חוות דעת הנדסית - שטחים משותפים

כתובת: XXX

סוג הנכס: בניין מגורים הכולל: קומת מרתף, קומת כניסה, 5 קומות טיפוסיות, קומת פנטהאוז, קומת גג+גג עליון
הנכס כולל: גג מבנה, גג עליון, חדר מדרגות 1, מבואות קומתיות, חניה, מחסנים, חדר חשמל, חדר שנאים, חדר משאבות, מאגר מים, חדר מונים, אזור אופניים, מערכות טכניות משותפות, 2 מעליות, חדר דיירים, חדר עגלות,

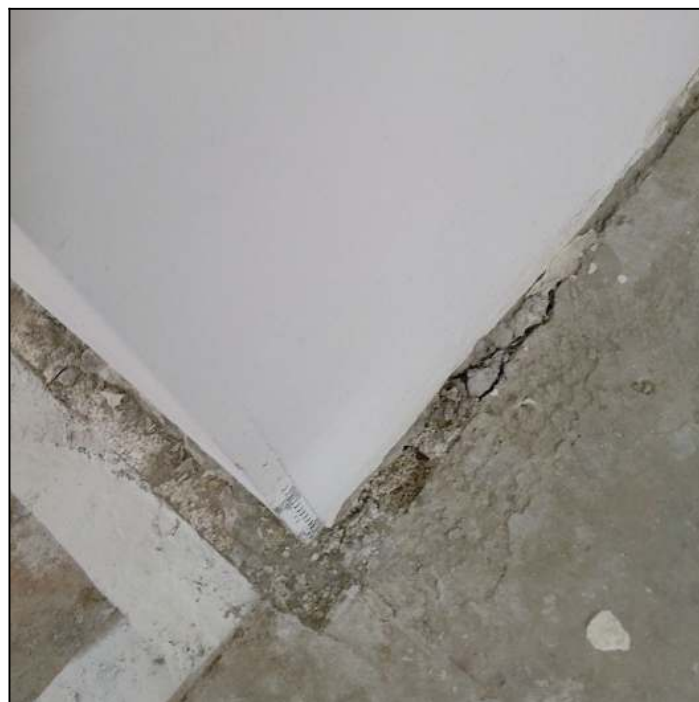
<p>הופעת סדקים/ שברים בכל רחבי רצפת הבטון המוחלק, הרבה חלקי בטון בולטים ויוצרים גבשושית ברצפה המוחלקת - לא תיקני בנוסף אותרו מסמרים ברצפה במקומות פזורים</p>	<p>26.4 ממצא</p>
<p>מידות שלד ובניה</p>	<p>קטגוריה</p>
<p>יש לבצע תיקון בעזרת מפרט של שיקום בטון מוחלק על פי התקנות והיוועץ עם קונסרוקטור לקבלת תכנית לניסור הבטון למניעת הופעת סדקים שוב. יש לבצע ליטוש ותיקון חוזר של הבטון המוחלק על לקבלת מראה אחיד ואסטטי</p>	<p>המלצה</p>
<p>3,500ש (מחיר ליחידה: 3,500ש, כמות: 1 קומפ')</p>	<p>מחיר</p>

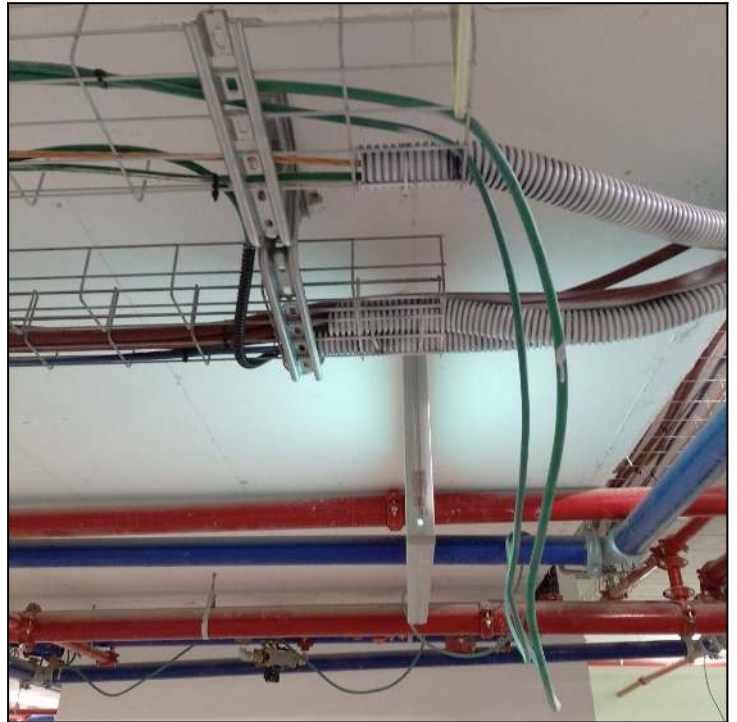
התקנה לקויה של צנרת חשמל	26.7 ממצא
איטום גג/יריעות ביטומניות	קטגוריה
יש להתקין בתוך תעלות יעודיות	המלצה
300ש (מחיר ליחידה: 300ש, כמות: 1 קומפ')	מחיר

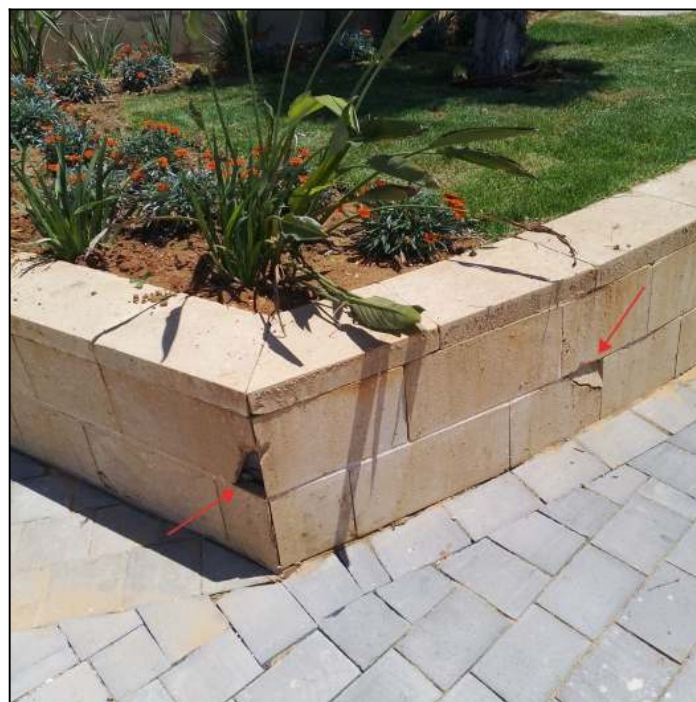
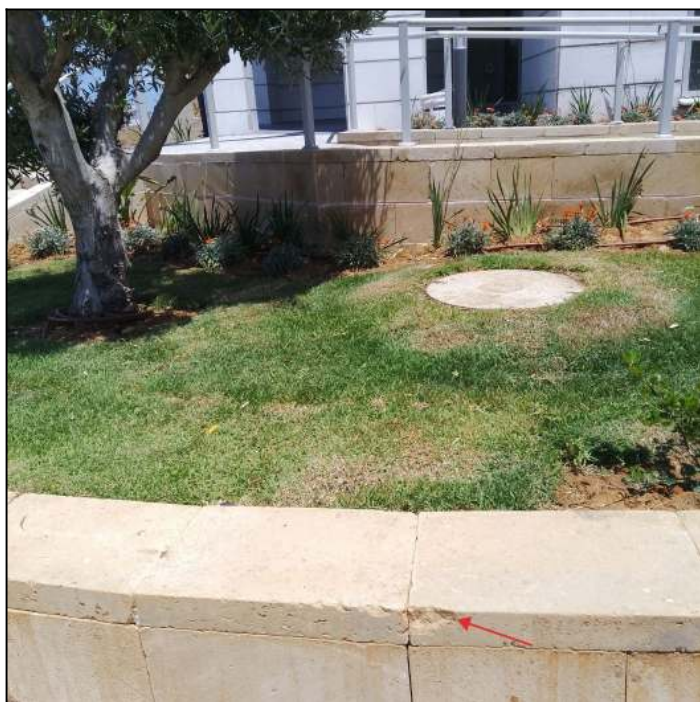
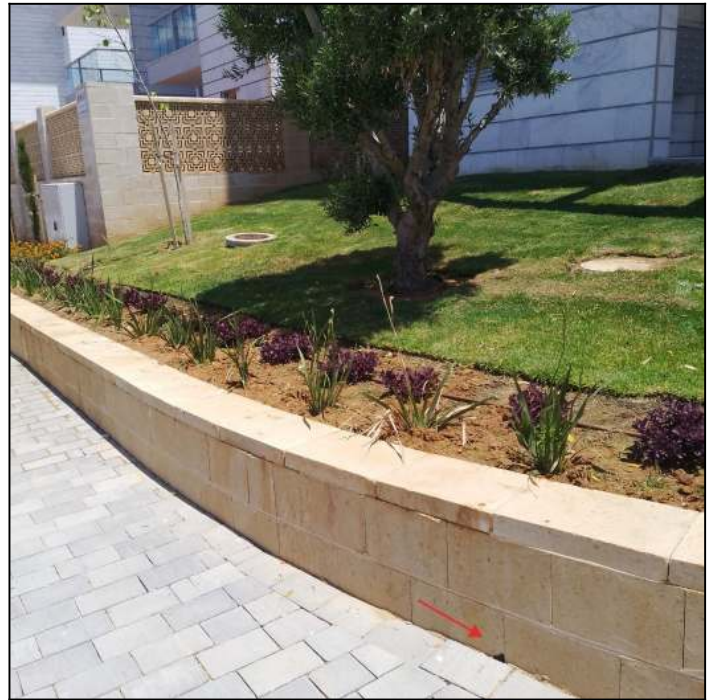
בלוחות האבן אותרו פגמים כגון שברים, סדקים וחורים	27.2 ממצא
חיפוי אבן טבעית	קטגוריה
יש להחליף/ לבצע תיקון מקומי בעזרת חומר על בסיס אפוקסי ובגוון התואם לאבן תוך ביצוע ליטוש בגמר התיקון.	המלצה
<p>ת"י 2378 חלק 1: סעיף 3.2.1: " האבן תהיה שלמה, בת קיימה וללא סדקים (הגדרה 1.3.3) או פגמים אחרים העלולים להשפיע על הקיים שלה, על חוזקה ועל המראה שלה. ניתן לתקן את האבן תיקונים קלים, בתנאי שאושרו מבחינה הנדסית ומבחינה אדריכלית" הגדרה 1.3.3: " סדק-מישור הפרדה מלאכותי או טבעי באבן, שרוחבו גדול מ-0.2 מ"מ, או שאורכו גדול מרבע ממידת הצלע הקצרה של האבן, והמגיע לשפת האבן"</p>	תקן
3,500 ש"ח (מחיר ליחידה: 3,500 ש"ח, כמות: 1 קומפ')	מחיר

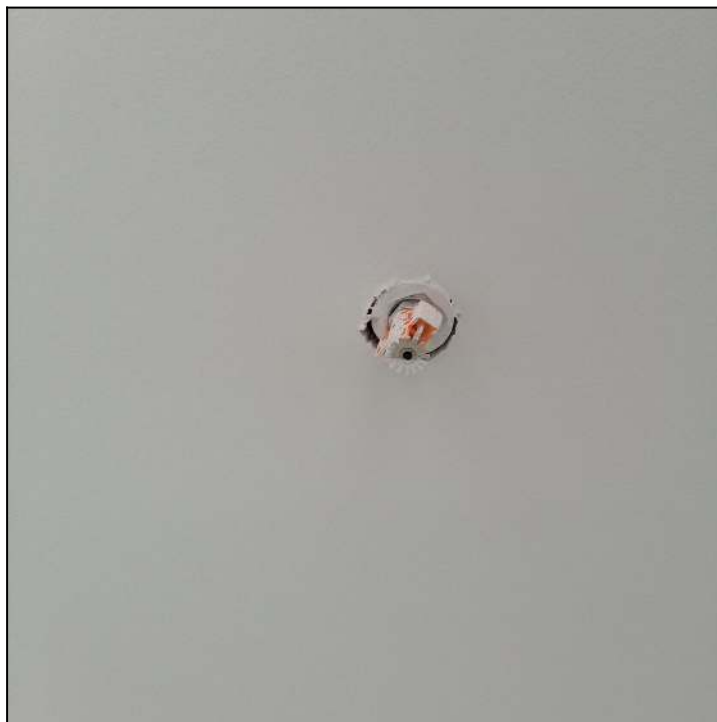
קפסולות מתזי מים עם כתמי צבע או חומרי בניה. הצטברות לכלוך ע"ג המתז עלול לפגוע בזיהוי טמפ', בנוסף ניקיון המתזים עלול לגרום לפריצתם.	28.1 ממצא
ניקיון	קטגוריה
יש לנקות ע"י גורם מוסמך	המלצה

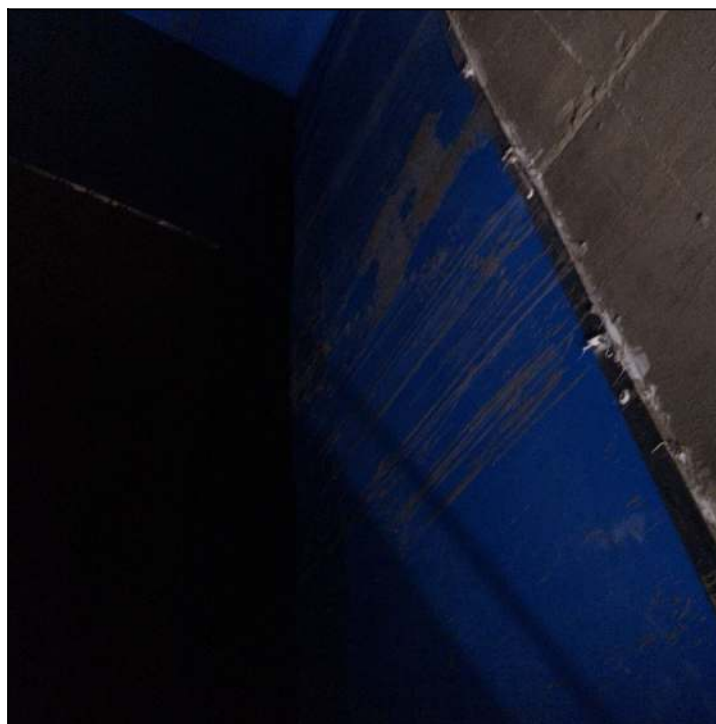
<p>מאגר המים נמצא עם פסולת וחומרי בניין 1. חיטוי מאגרי מים עפ"י הל"ת סעיף 2.1.2.4 נדרש לנקות, לשטוף באופן יסודי ולחטא בתמיסת כלור למשך 2 שעות וכל זאת לפני הכנסת המאגר לשימוש. בנוסף, המאגר אינו נעול. יש להתקין מנעול ולמנוע גישה חופשית למאגר. עלות לניקוי ע"י הדיירים : 1,500 ₪ במידה ויוגשו אישורים שהמאגרים עברו חיטוי יבוטל סעיף זה.</p> <p>2. יש לקבל מהקבלן כנדרש בה.ל.ת. (הוראות למתקני תברואה) אישור משרד הבריאות לטיב המים המסופקים לצרכנים . במידה ואין בנמצא מסמכים הנ"ל , עלות שחזור מוערכת ב: 1000 ₪</p>	<p>30.1 ממצא</p>
<p>מאגר מים</p>	<p>קטגוריה</p>
<p>2,500 ₪ (מחיר ליחידה: 2,500 ₪, כמות: 1 קומפ')</p>	<p>מחיר</p>
